# ÚZEMNÍ PLÁN MĚSTA BRNA

Textová část odůvodnění Příloha č. 5  
kapitola 19

## VYHODNOCENÍ PŘIPOMÍNEK

**b) Veřejná projednání Návrhu ÚPmB z roku 2020 (červen)**

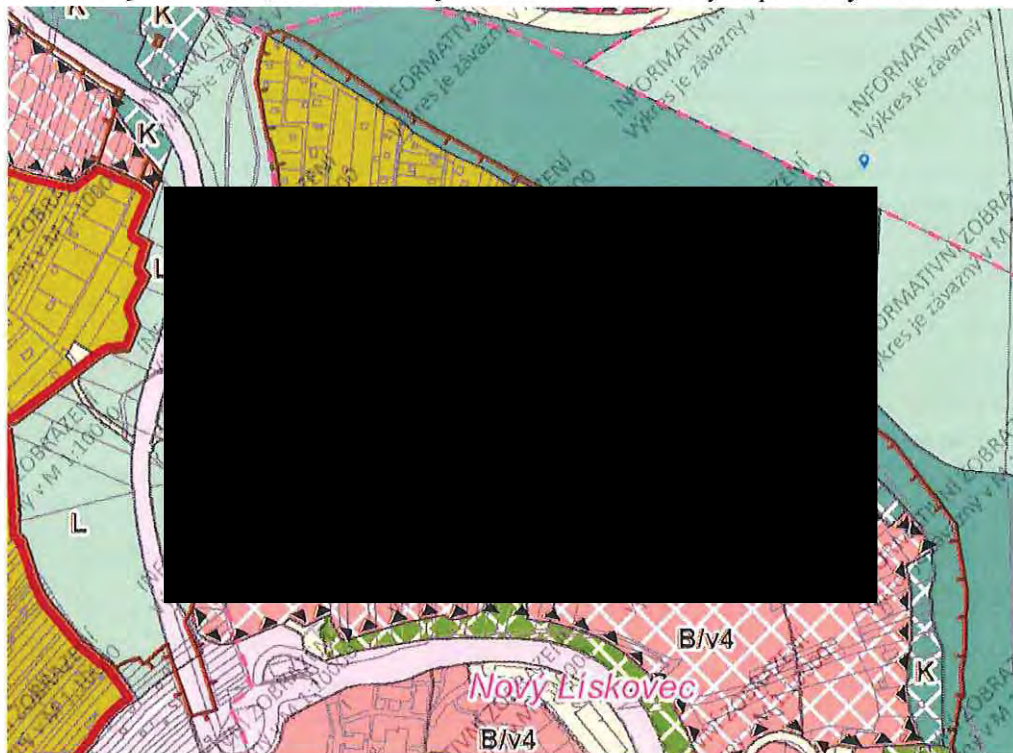
2- V návrhu i aktuálním stavu je obslužná komunikace (dále jen „ulice Travní“) vedena na ploše krajinné zeleně. Ulice Travní již dnes slouží jako obslužná komunikace pro plochy bydlení a zejména pro plochy zahrádek, ke kterému už není určena (viz závazná textová část 6.3.3.15). Regulativ plochy krajinné zeleně umožňuje zajišťovat dopravu pouze pro svoji plochu. **Navrhují proto změnu v návrhu pro plochu krajinné zeleně ulice Travní na plochu dopravní infrastruktury.**

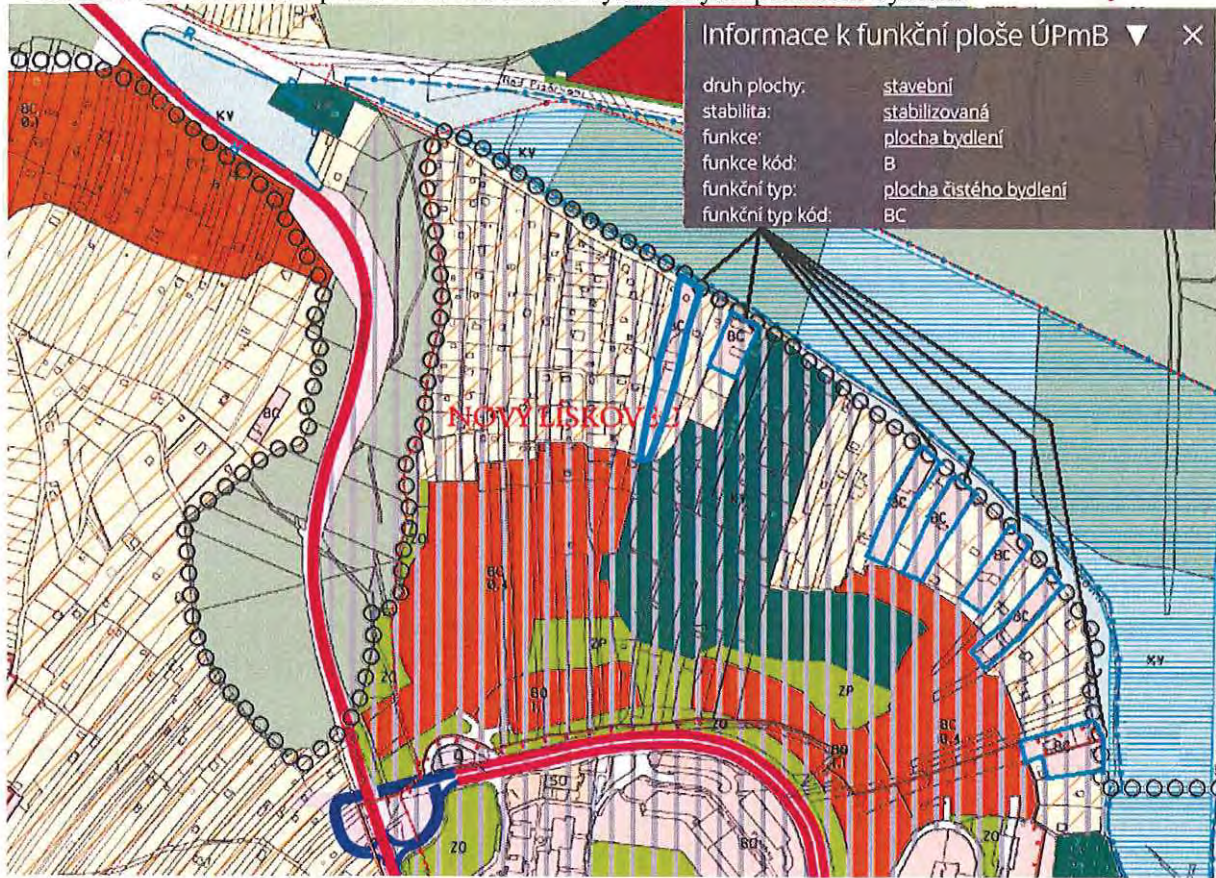
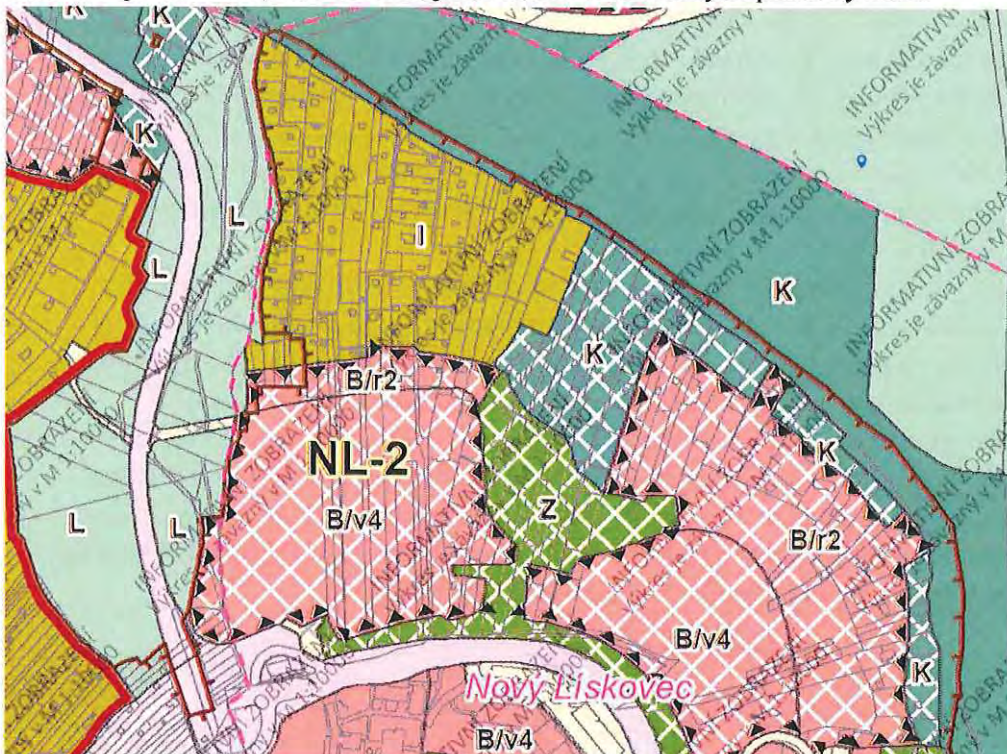
2- V návrhu i aktuálním stavu je obslužná komunikace (dále jen „ulice Travní“) vedena na ploše krajinné zeleně. Ulice Travní již dnes slouží jako obslužná komunikace pro plochy bydlení a zejména pro plochy zahrádek, ke kterému už není určena (viz závazná textová část 6.3.3.15). Regulativ plochy krajinné zeleně umožňuje zajišťovat dopravu pouze pro svoji plochu. **Navrhuji proto změnu v návrhu pro plochu krajinné zeleně ulice Travní na plochu dopravní infrastruktury.**

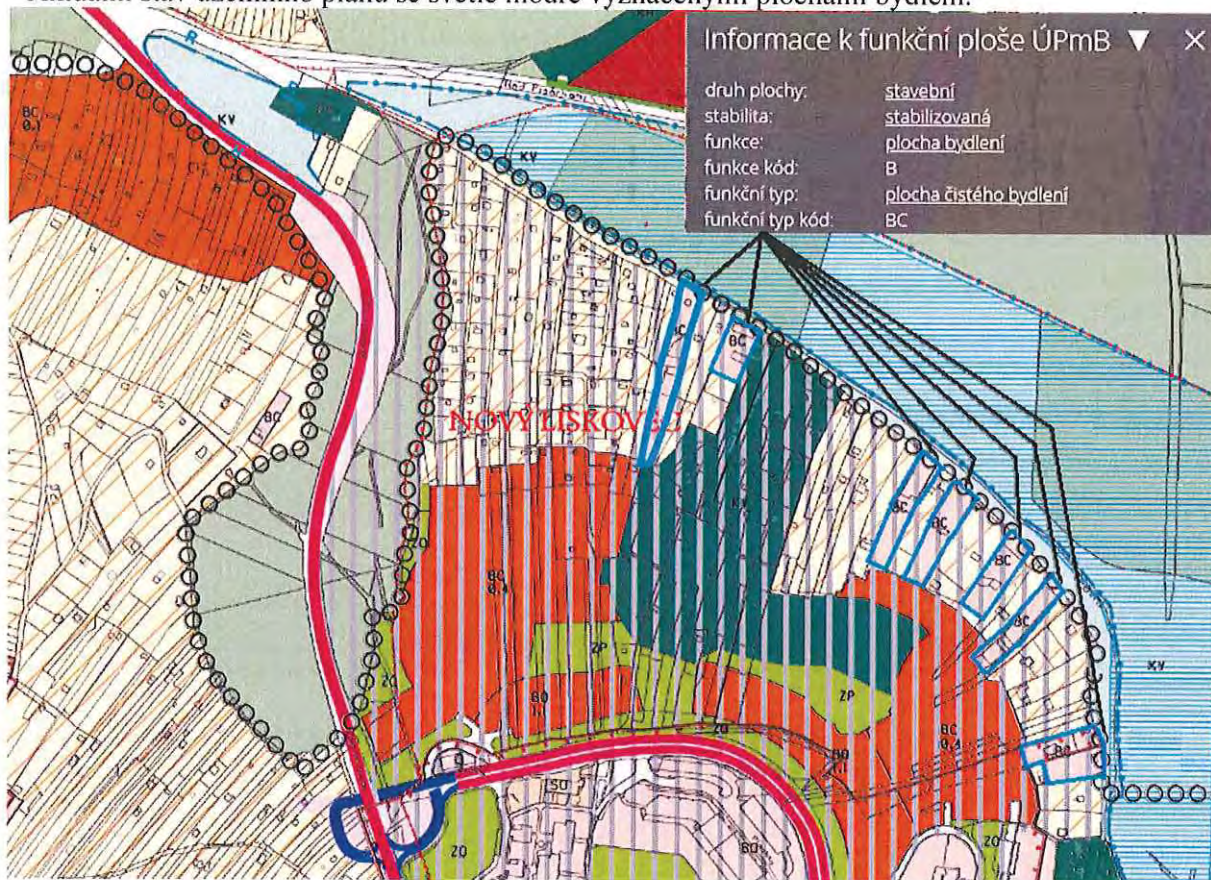
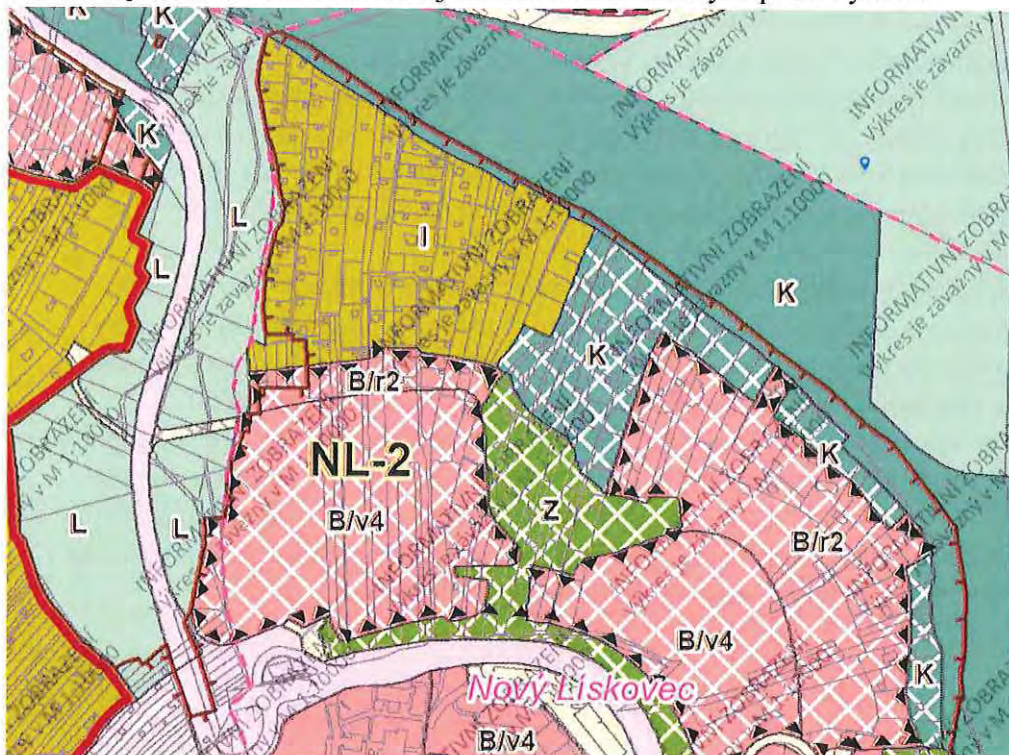
2- V návrhu i aktuálním stavu je obslužná komunikace (dále jen „ulice Travní“) vedena na ploše krajinné zeleně. Ulice Travní již dnes slouží jako obslužná komunikace pro plochy bydlení a zejména pro plochy zahrádek, ke kterému už není určena (viz závazná textová část 6.3.3.15). Regulativ plochy krajinné zeleně umožňuje zajišťovat dopravu pouze pro svoji plochu. **Navrhují proto změnu v návrhu pro plochu krajinné zeleně ulice Travní na plochu dopravní infrastruktury.**

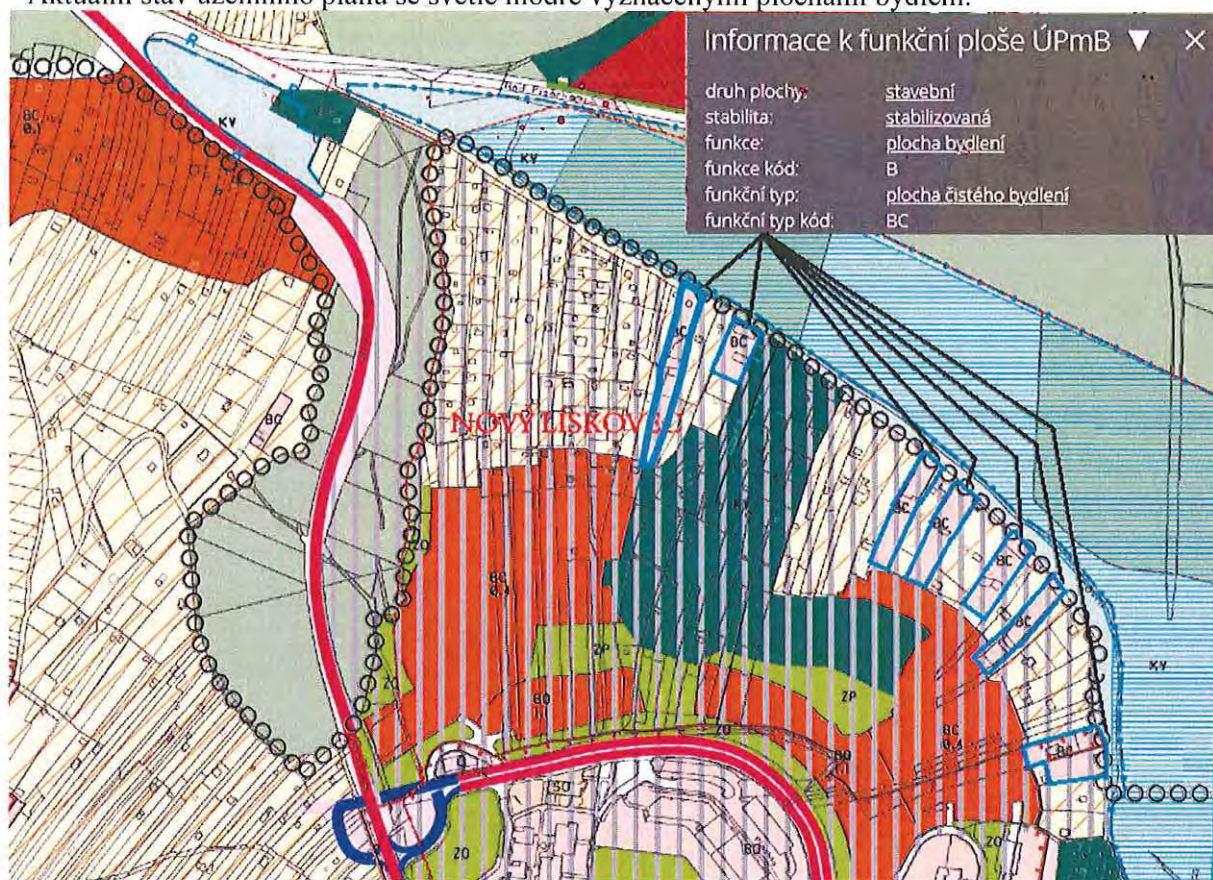
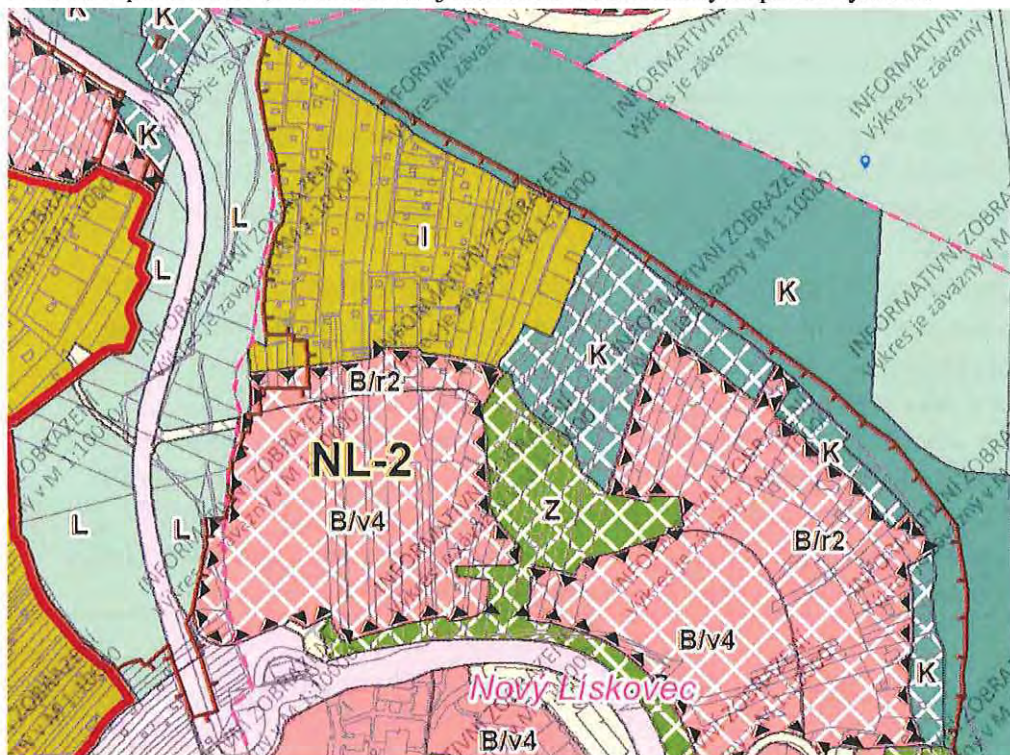
<b>1-</b> Využití plochy zahrádek plánovaného územního plánu již neodpovídá stávajícímu využití. Aktuálně na ploše zahrádek existuje několik ploch pro plnohodnotné bydlení a ploch se zastavěnými objekty o výměře nad 40 m <sup>2</sup> (viz Příloha), z nichž některé jsou v majetku města Brna. Výměra nad 40 m <sup>2</sup> , stejně jako využití plochy pro bydlení je dle textové části návrhu nového územního plánu nepřípustný (viz závazná textová část 6.3.3.14). Návrh nového územního plánu vnímám jako zmatečný, diskriminující a poškozující okolní vlastníky. Protože se přehlíží stávající stav v území, kde jsou tyto stavby již povoleny, <b>požaduji, aby byly tyto plochy zahrádek zařazeny do ploch bydlení, jelikož navazují na sousední stavební plochy bydlení a některé z nich již jsou vedeny jako plochy bydlení (přímý rozpor regulativu s návrhem).</b>		
<b>2-</b> V návrhu i aktuálním stavu je obslužná komunikace (dále jen „ulice Travní“) vedena na ploše krajinné zeleně. Ulice Travní již dnes slouží jako obslužná komunikace pro plochy bydlení a zejména pro plochy zahrádek, ke kterému už není určena (viz závazná textová část 6.3.3.15). Regulativ plochy krajinné zeleně umožňuje zajišťovat dopravu pouze pro svoji plochu. <b>Navrhuji proto změnu v návrhu pro plochu krajinné zeleně ulice Travní na plochu dopravní infrastruktury.</b>

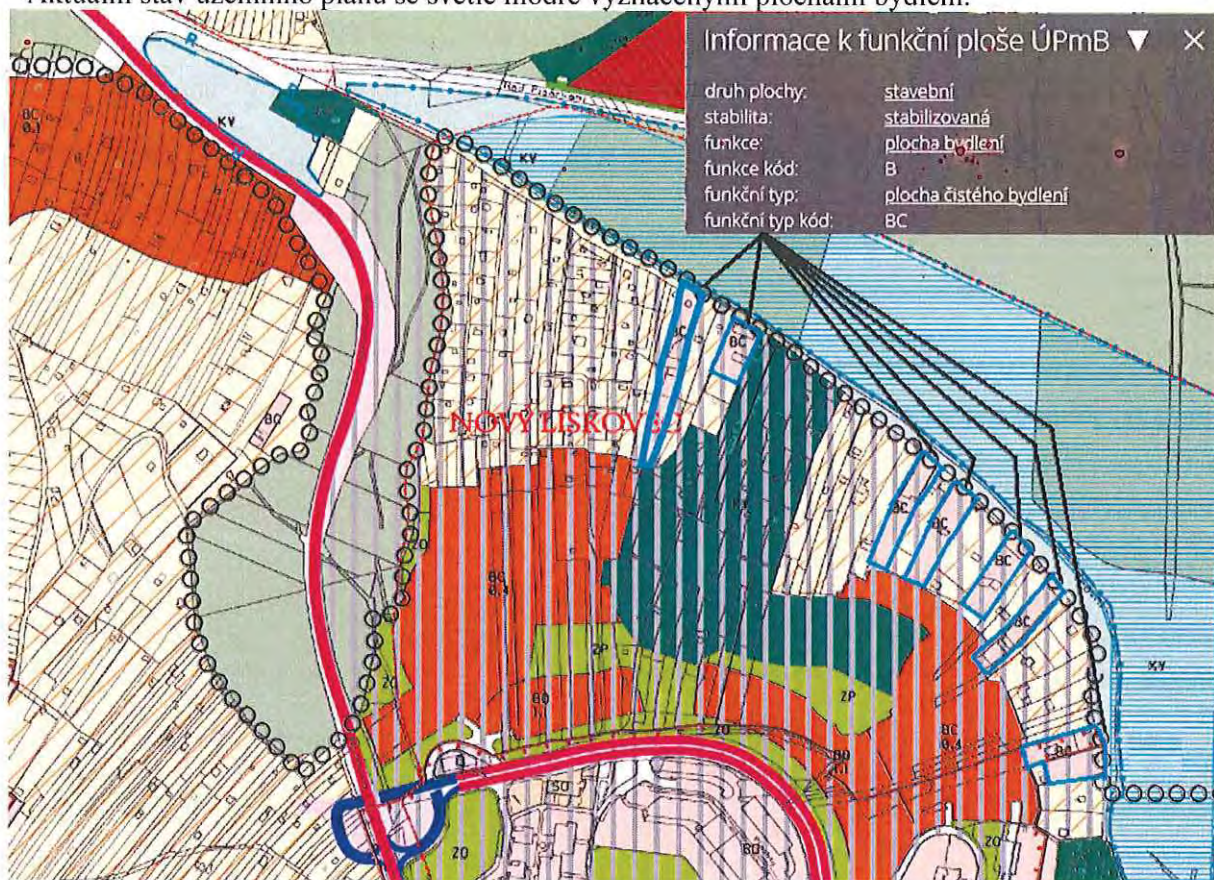
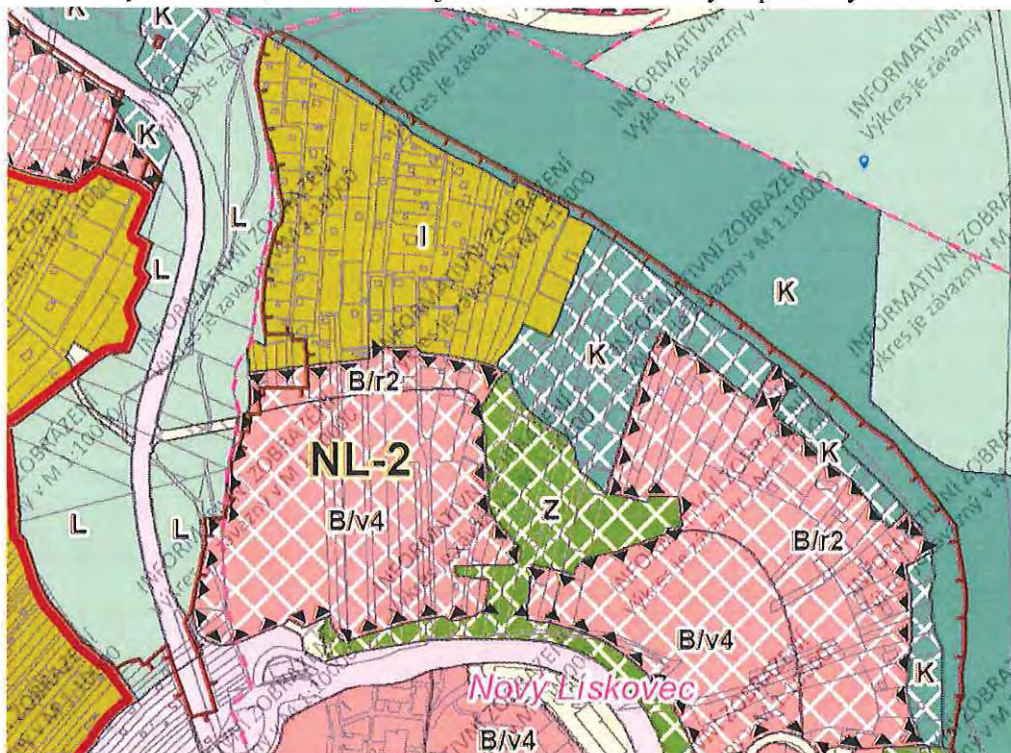
2- V návrhu i aktuálním stavu je obslužná komunikace (dále jen „ulice Travní“) vedena na ploše krajinné zeleně. Ulice Travní již dnes slouží jako obslužná komunikace pro plochy bydlení a zejména pro plochy zahrádek, ke kterému už není určena (viz závazná textová část 6.3.3.15). Regulativ plochy krajinné zeleně umožňuje zajišťovat dopravu pouze pro svoji plochu. **Navrhuji proto změnu v návrhu pro plochu krajinné zeleně ulice Travní na plochu dopravní infrastruktury.**
